Dell™ PowerEdge™ SC420 Systems Information Update

This document provides updated information for your system on the following topics:

May 2005

0X3804A02

Figure 1. Removing the Power Supply and Cooling Fan

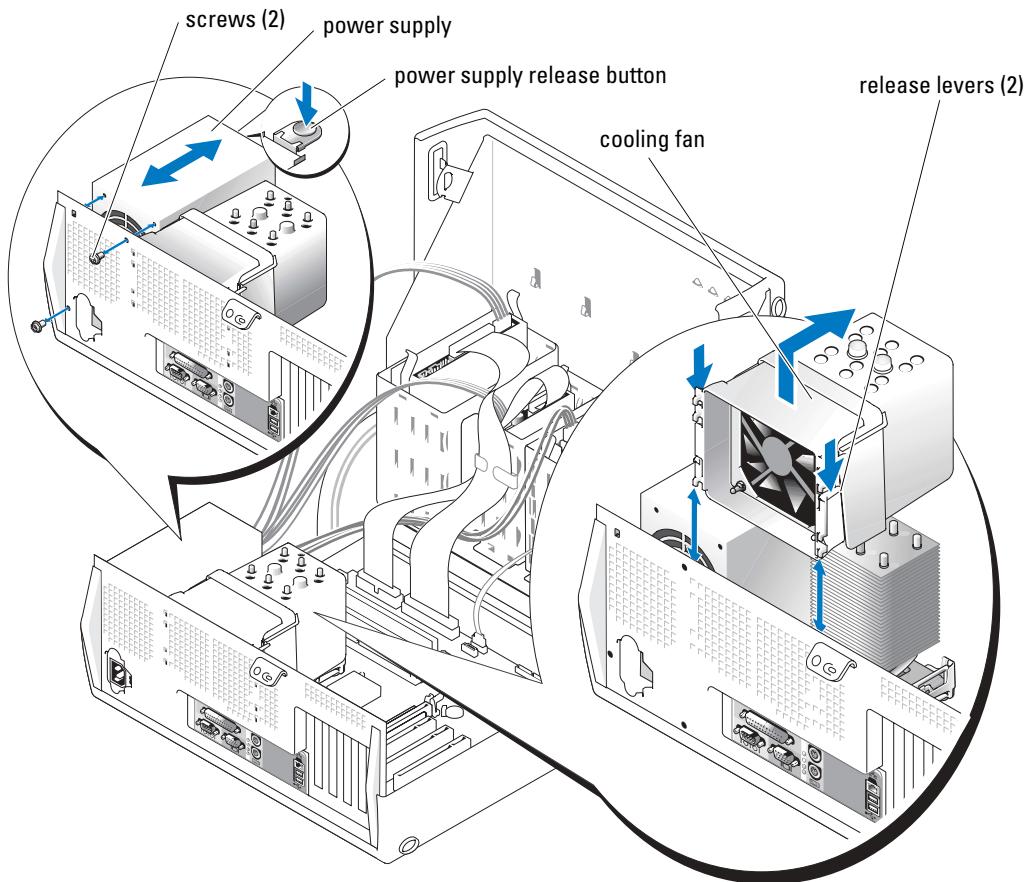
Figure 1 replaces Figure 6-2 in "Installing System Options" in the *Installation and Troubleshooting Guide*. Only two screws are used to secure the power supply.

图 1. 卸下电源设备和冷却风扇

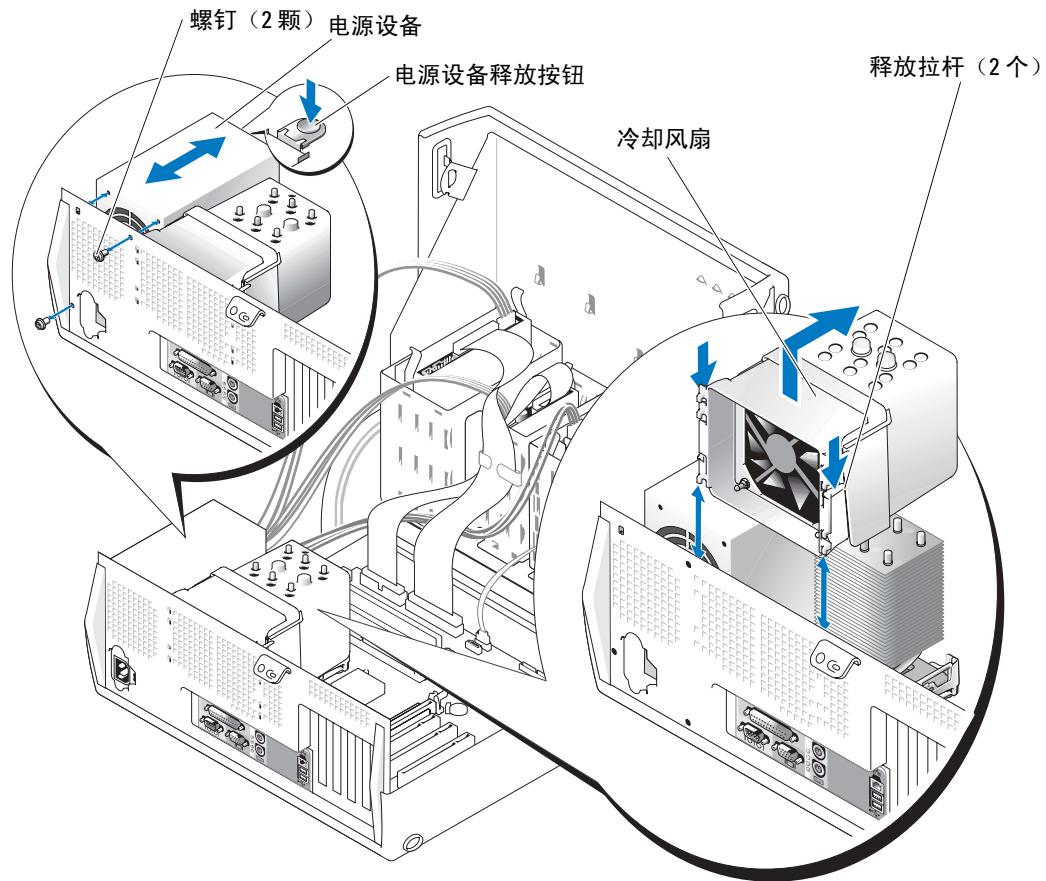
图1 替换《安装与故障排除指南》“安装系统选件”中的图 6-2。仅使用两个螺钉固定电源设备。

Figure 1. Retrait du bloc d'alimentation et du ventilateur

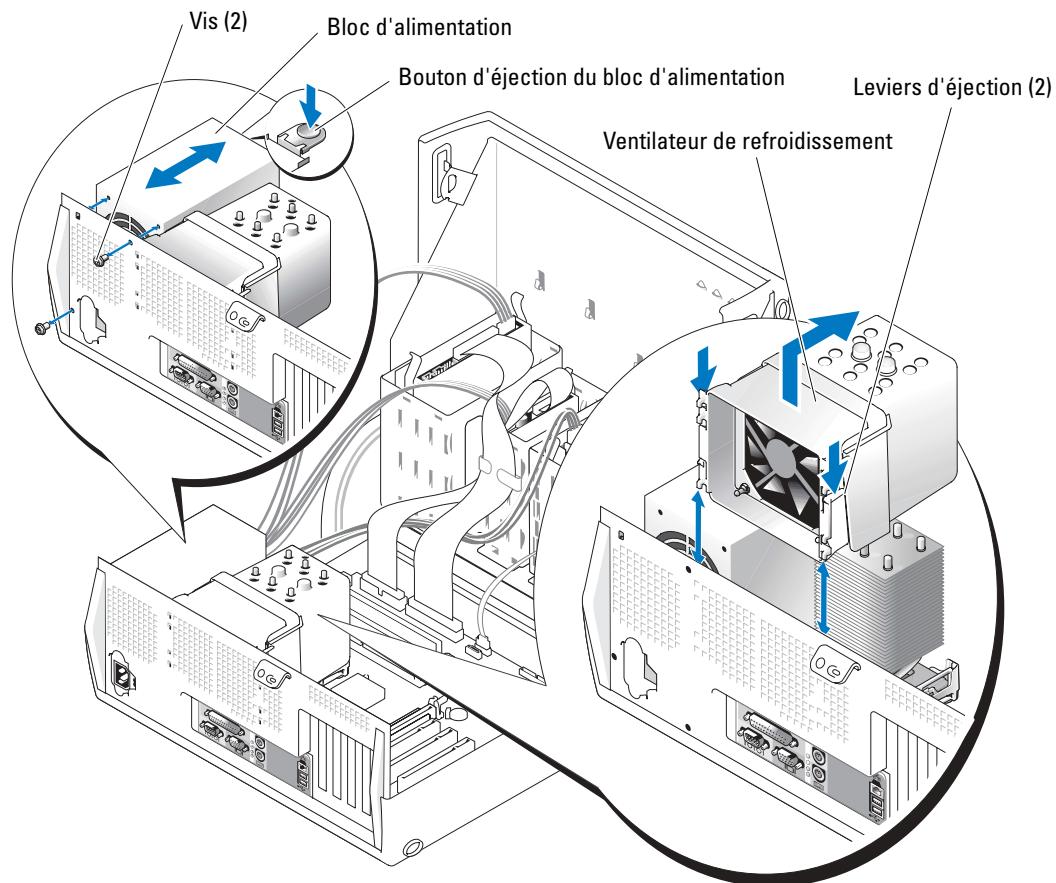
La figure 1 remplace la figure 6-2 du *Guide d'installation et de dépannage* (chapitre "Installation des options du système"). La fixation du bloc d'alimentation est effectuée à l'aide de deux vis uniquement.

Abbildung 1. Netzteil und Lüfter entfernen

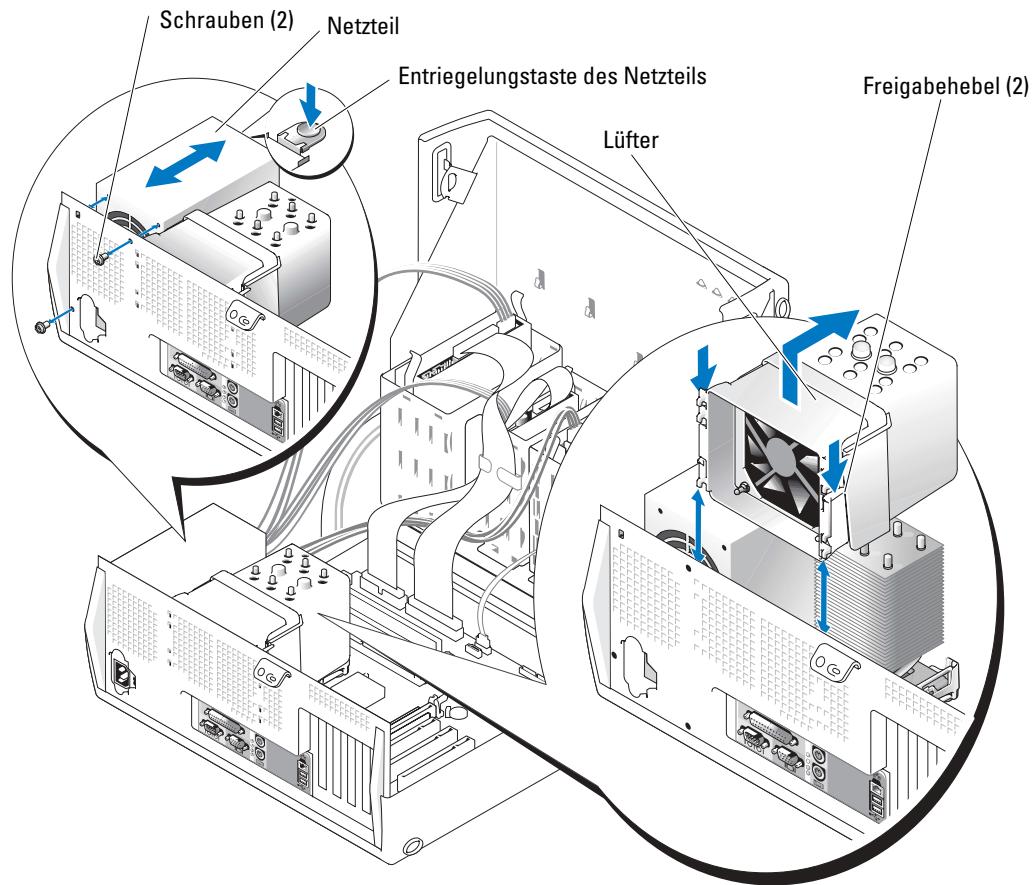
Abbildung 1 ersetzt Abbildung 6-2 im Abschnitt „Installation von Systemoptionen“ der *Installation and Troubleshooting Guide* (Anleitung zur Installation und Fehlerbehebung). Das Netzteil ist nur mit zwei Schrauben befestigt.

図 1 電源装置および冷却ファンの取り外し

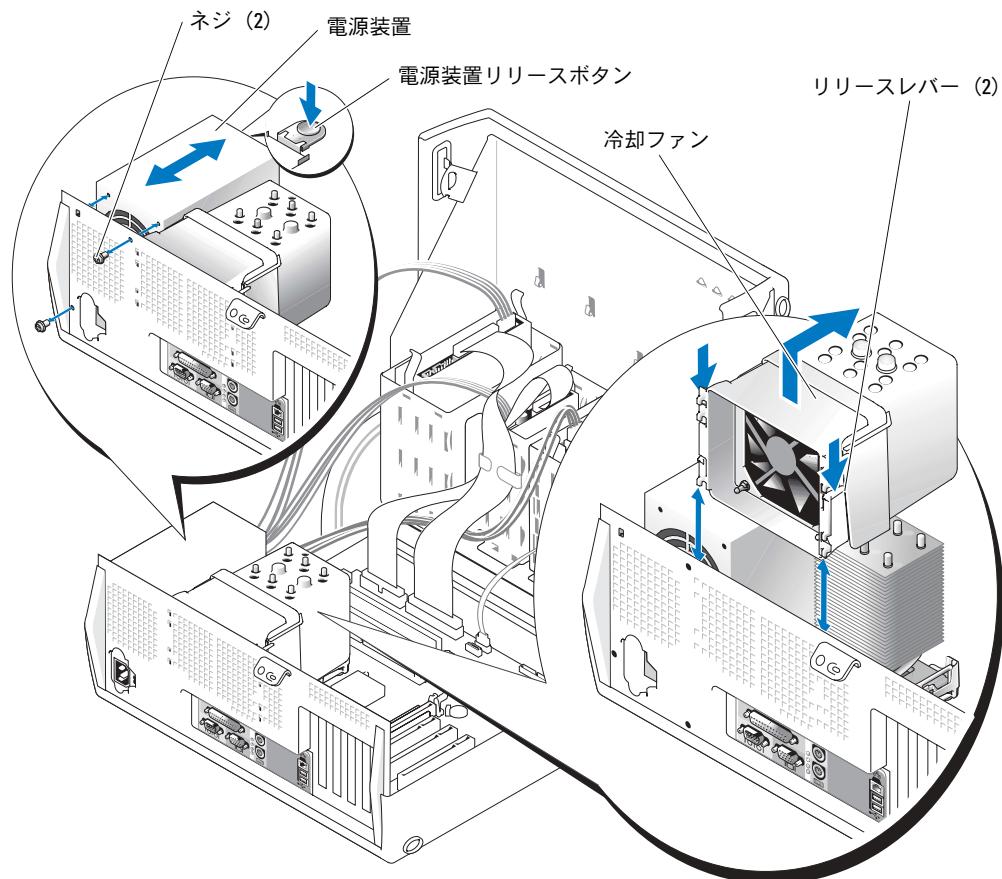
図 1 は『インストール & トラブルシューティング』の「システムオプションの取り付け」の図 6-2 を置き換えるものです。電源装置を固定するのにネジが 2 本しか使われません。

그림 1. 전원 공급 장치 및 냉각 팬 분리

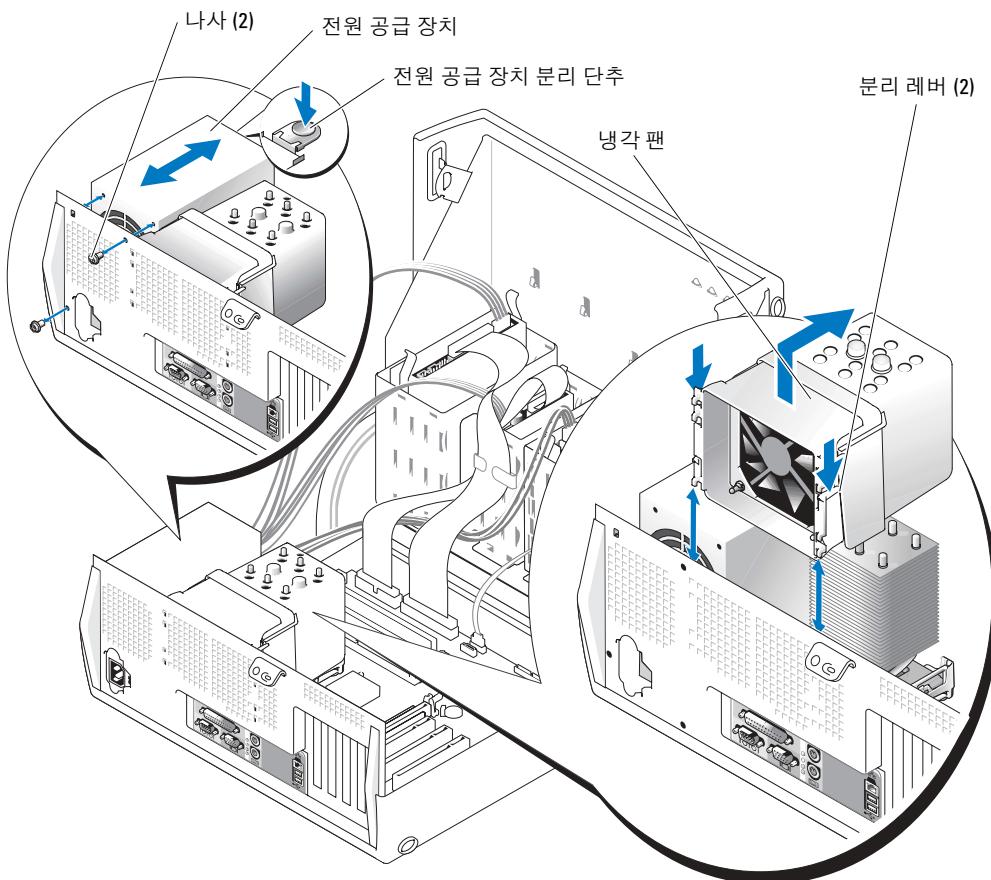
그림 1은 설치 및 문제 해결 설명서의 "시스템 옵션 설치"의 그림 6-2를 대체합니다. 두 개의 나사만으로 전원 공급 장치가 고정되어 있습니다.

Figura 1. Extracción de la fuente de alimentación y el ventilador de refrigeración

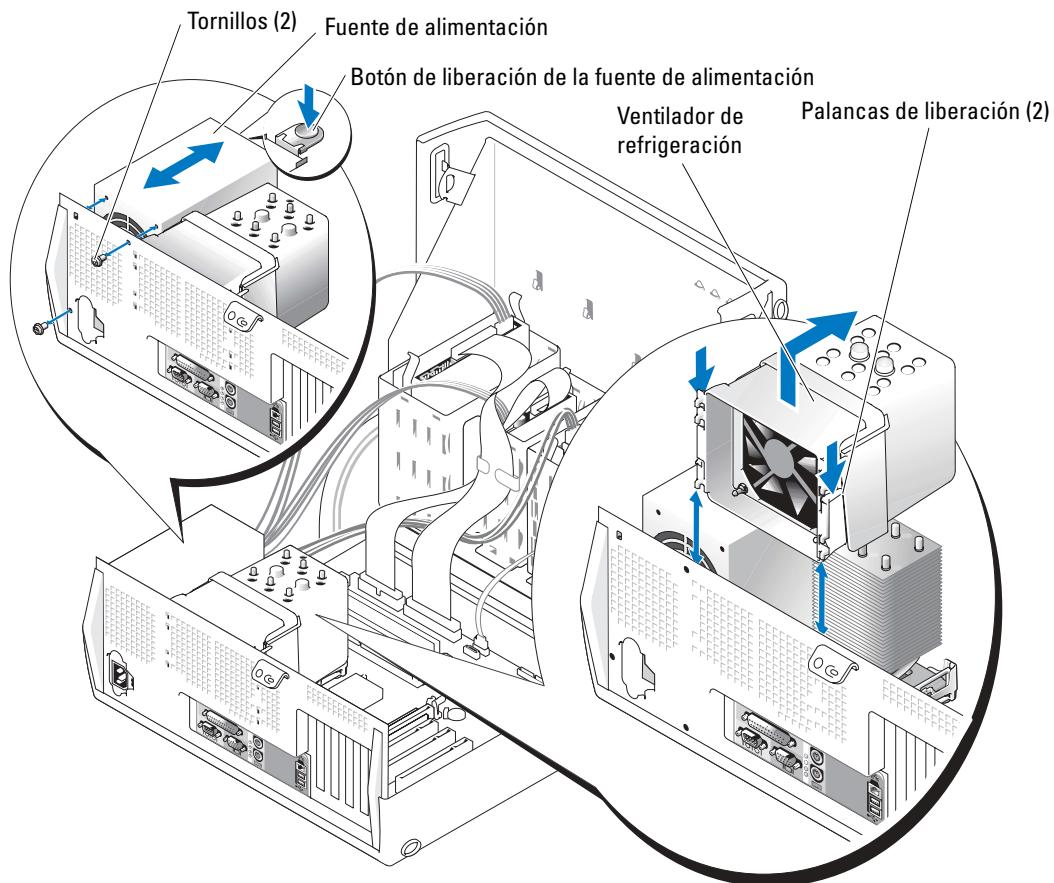
La figura 1 sustituye la figura 6-2 en la sección “Instalación de opciones del sistema” de la *Guía de instalación y solución de problemas*. Sólo se utilizan dos tornillos para fijar la fuente de alimentación.
